Høringssvar

I dette dokument findes alle de høringssvar, som Københavns Kommune har modtaget ifm. høringen af miljøkonsekvensrapporten for metrolinje M5. Høringen foregik i perioden 1. august til 26. september 2024.

Høringssvar til miljøkonsekvensrapporten for M5

Høring af miljøkonsekvensrapport for mulig ny metrolinje M5

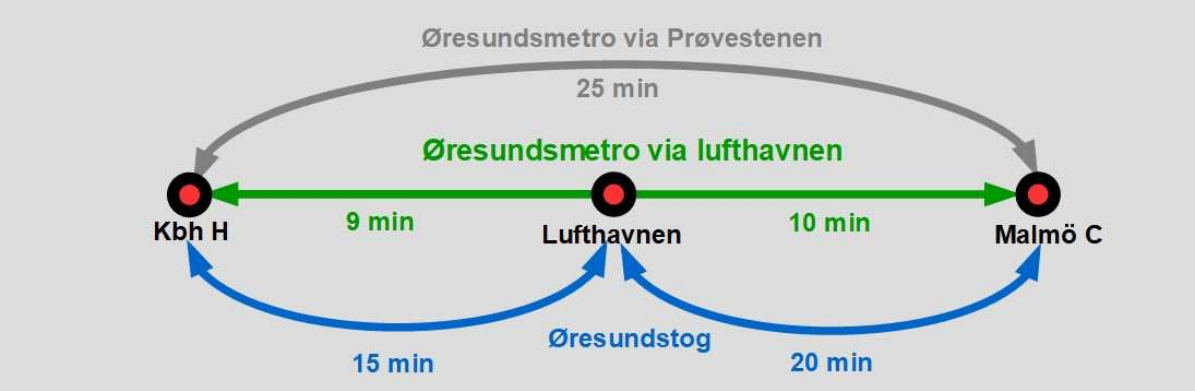
Jeg fremsender hermed forslag til man overvejer muligheden af at skabe en udfletning på M5 ved Sundbyøster Plads for en metro til lufthavnen via lufthavnen til Malmö.

Kort 1. *Den nu reelt besluttede M5 og den gamle linjeføring samt den påtænkte Øresundsmetro via Prøvestenen*

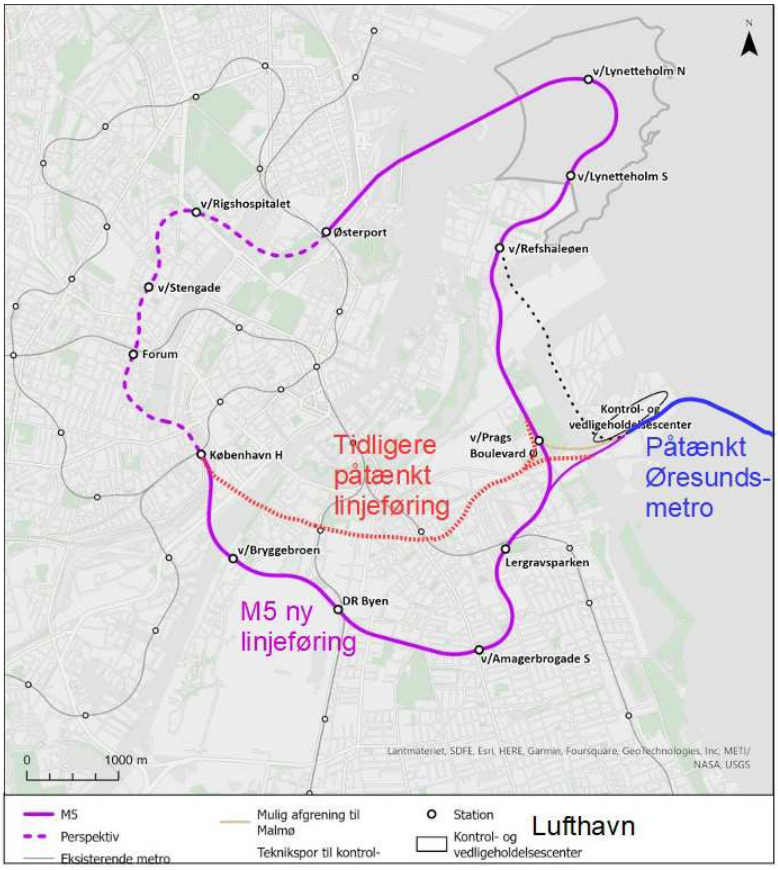
Det er reelt besluttet, at den kommende metro M5 til Lynetteholmen skal føres via Sundbyøster Plads fra København H og ikke som tidligere påtænkt via Amagerbro. Den vil således slå en bue mod syd og få ekstra stationer på strækningen og dermed få en længere linjeføring mellem København H og Nordøstamager. De to linjeføringer fremgår af nedenstående kort 1.

Kort 2. *Øresundsmetroen. Det hidtidige forslag (gult) og det nye alternative forslag via lufthavnen (grønt) samt den reelt besluttede M5 (hvid)*

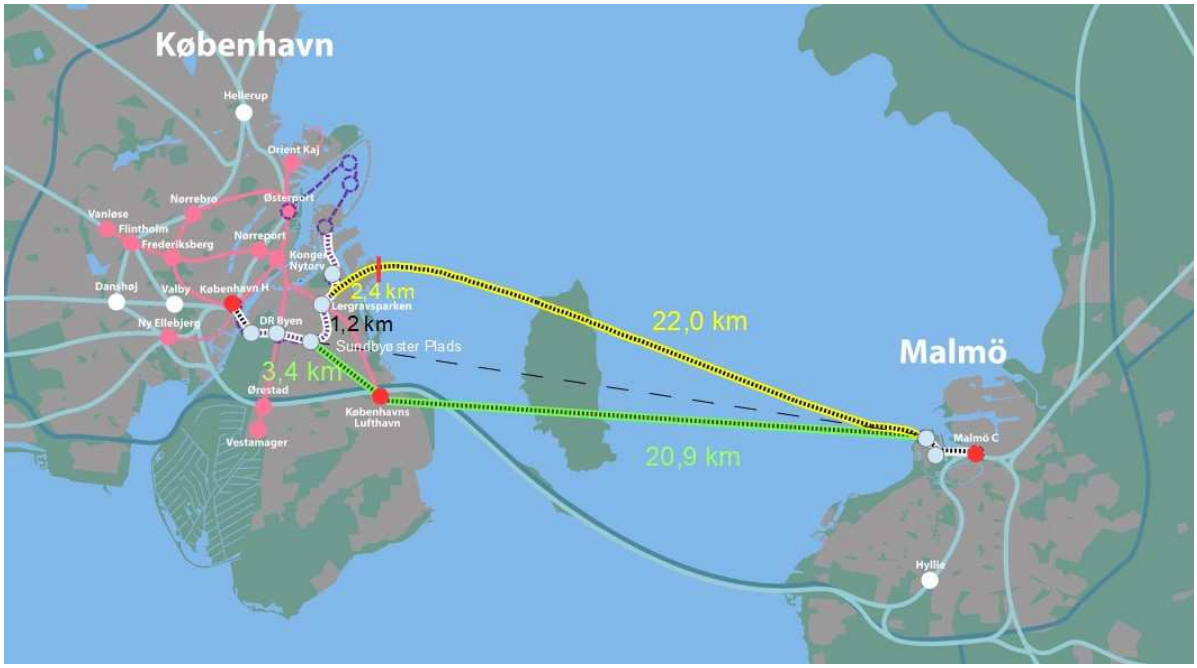
Baggrunden er, at Sundbyøster Plads ligger på *den lige linje* mellem Malmö C og København H, mens Prøvestenen ikke gør det og Sundbyøster Plads ligger tæt på lufthavnen. En linjeføring fra Malmö til Sundbyøster Plads *via Københavns Lufthavn* vil være være *kortere* end en linjeføring via Prøvestenen.

Kort 3. *Mulig opkobling af en metro fra Malmö-Lufthavnen ved Sundbyøster Plads*

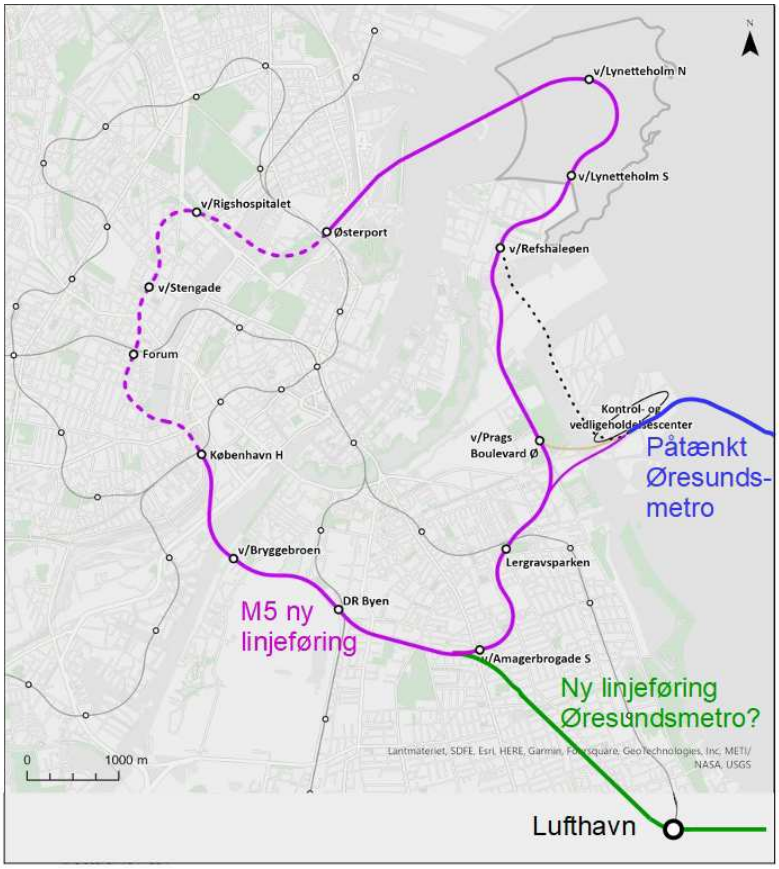
Med et stop i lufthavnen vil trafikgrundlaget for Øresundsmetroen øges markant og broen vil kunne aflastes i højere grad. Øresundsmetroen vil få et selvstændigt dansk passagergrundlag til/fra lufthavnen. En linjeføring via lufthavnen vil forbedre Øresundsmetroens samfundsøkonomiske og driftsøkonomiske rentabilitet, fordi den vil få flere passagerer såvel over sundet som mellem København H og lufthavnen.

Figur A1.3
Anlægsarbejde ved DGI Byen – Ledningsomlægning.

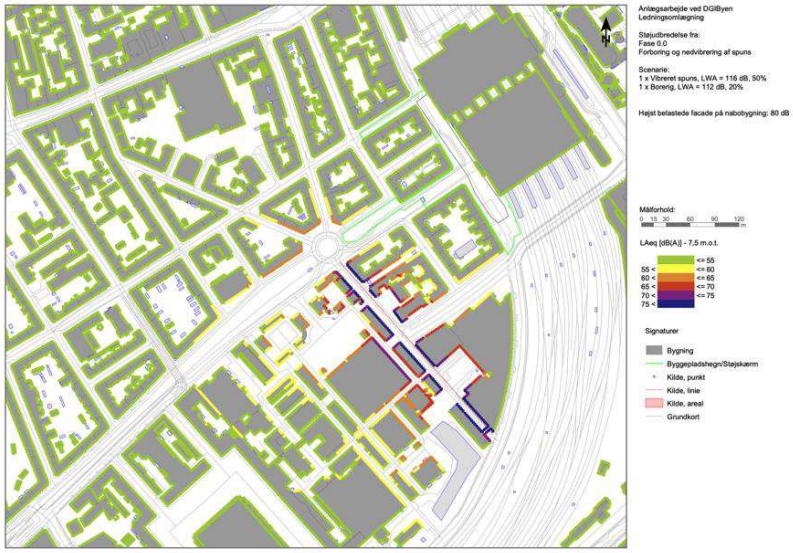
DGI Byen driver både konferencecenter (CPH Conference m.v.) og et hotel (CPH Hotel), som ligeledes forventer et fald af både besøgende og overnattende gæster som følge af larm og forringede adgangsvilkår. Det er således vigtigt for DGI Byen, at der under hele anlægsperioden er farbare adgangsforhold til DGI Byens faciliteter, herunder til konferencecentret og hotellet. Nabokompensation bør således også gælde for hoteller og konferencecentre, som lever af at have både gæster i dagtimerne og overnattende gæster. Hotel- og konferencebranchen er således en støjfølsom branche, som bliver særligt ramt. Dette

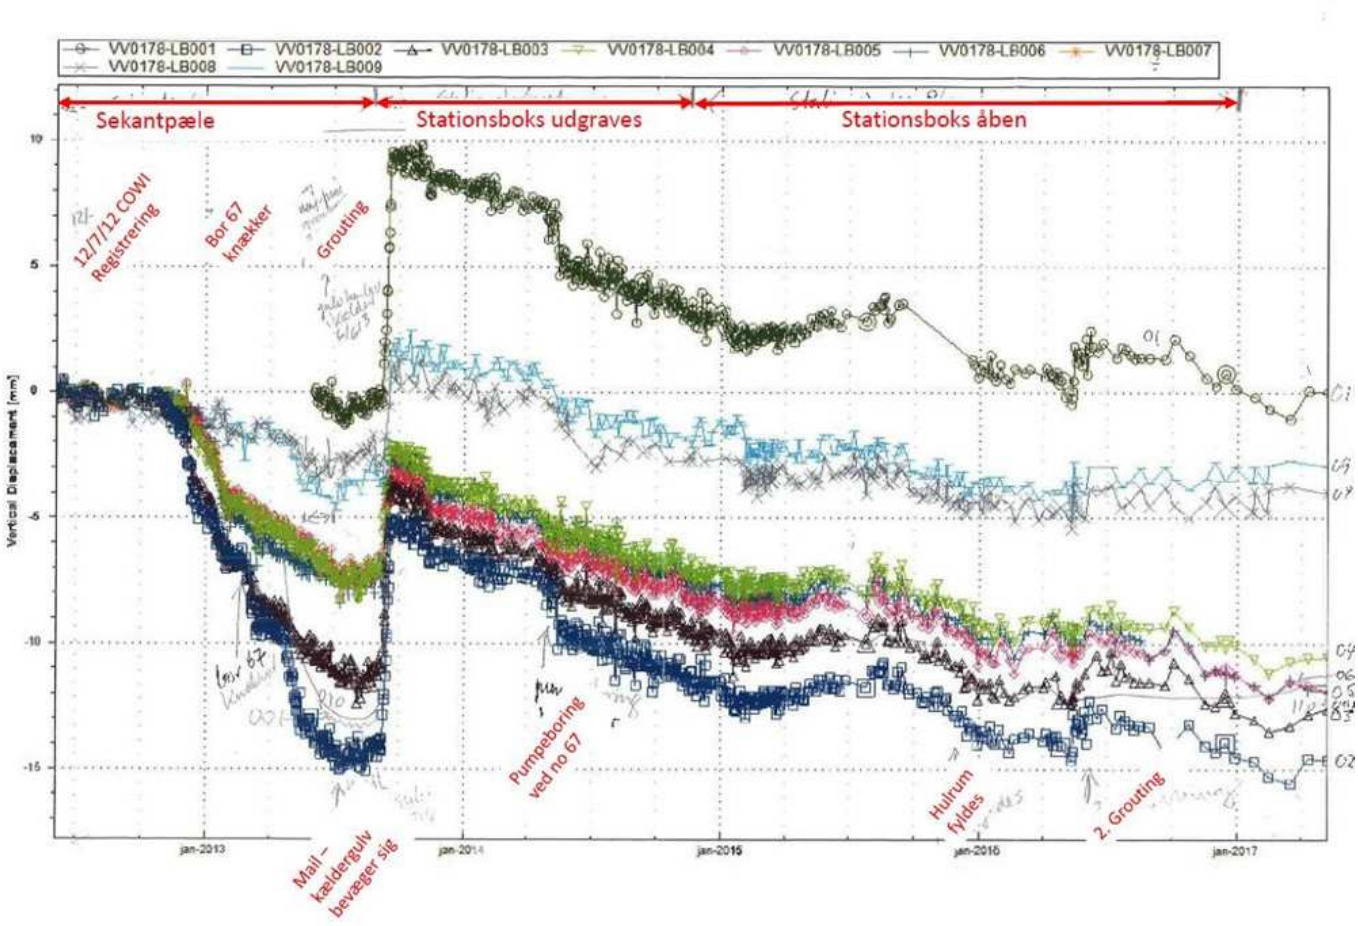
Vi har ikke her taget den horisontale udskridning med der næsten var ½ del af den vertikale bevægelse.

Kurverne, der er blevet brugt, se nedenfor VV 0178, er "Opmåling af nivelleringsbolte 2021 på ejendommen Stampesgade 2/ Reventlowsgade 22 fra 8/2 2012 – 3/8 2021". Numrene på kurven refererer til nivellerings bolte på ejendommen. Ejendommen er en vinkelejendom. Der hvor bevægelserne er størst se ved boltene omkring hjørnet, dernæst boltene mod Stampesgade, så mod Reventlowsgade. Boltene i gården har næsten ikke bevæget sig.

Variant med station på Blågårds Plads og ekstra indgang fra Stengadeparken.

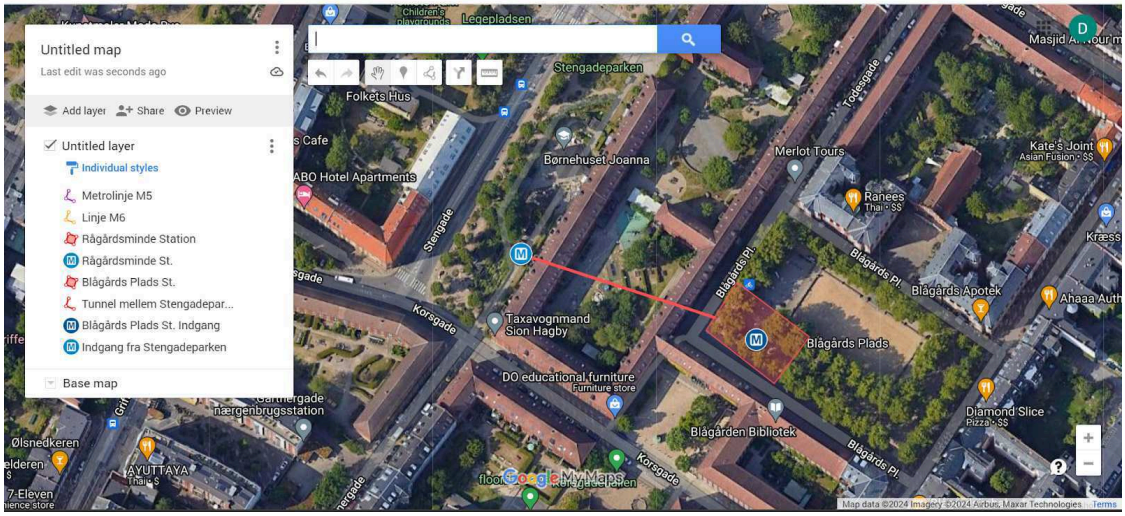
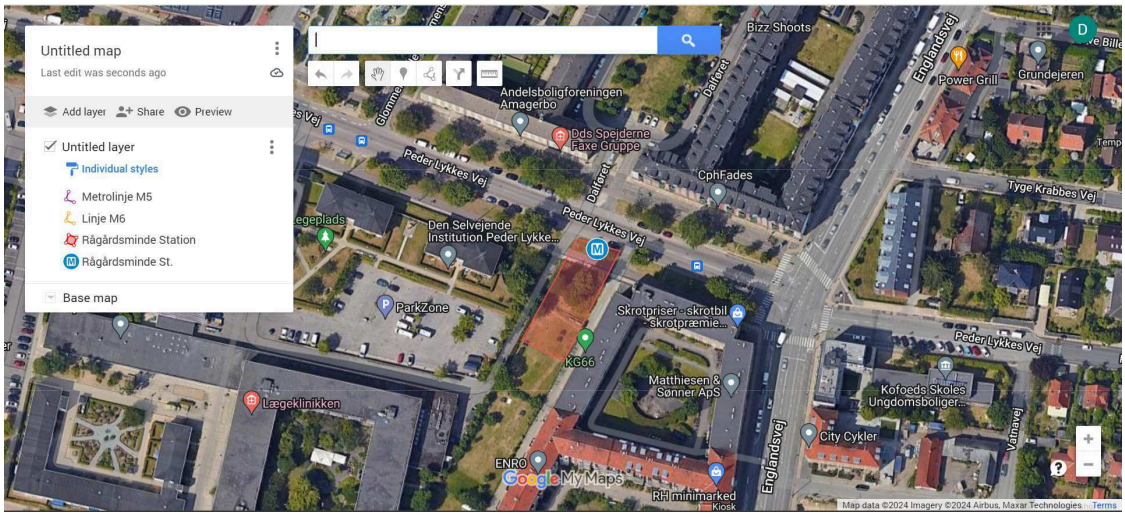
- Stationen "ved Bryggebroen" får navnet "Islands Brygge", idet den nuværende Islands Brygge Station omdøbes til "Søndre Campus Station". Den kommende station vil ligge centralt i bydelen Islands Brygge og ud til vejen Islands Brygge, mens den eksisterende station kun med god vilje kan siges at ligge i bydelen Islands Brygge. Til gengæld er stationen her mest benyttet som station for Københavns Universitets Søndre Campus, så her er en god mulighed for at få rettet op på navngivningsfejlen fra 00'erne, hvor den nuværende DR Byen station oprindeligt fik navnet "Universitetet", da man oprindeligt regnede med, at KUA ville rykke derned. Desuden mener jeg ikke, at "Bryggebroen" er et særligt velvalgt navn til stationen ved Islands Brygge, da en bro har to sider, og mange nok forbinder "Bryggebroen" lige så meget med området omkring Fisketorvet, der jo netop har fået sin egen station "Havneholmen" på M4. Alternativt, hvis man ikke har lyst til at skifte navnet på den eksisterende Islands Brygge Station, foreslår jeg, at stationen ved Bryggebroen i stedet får navnet "Islands Brygge Vest".
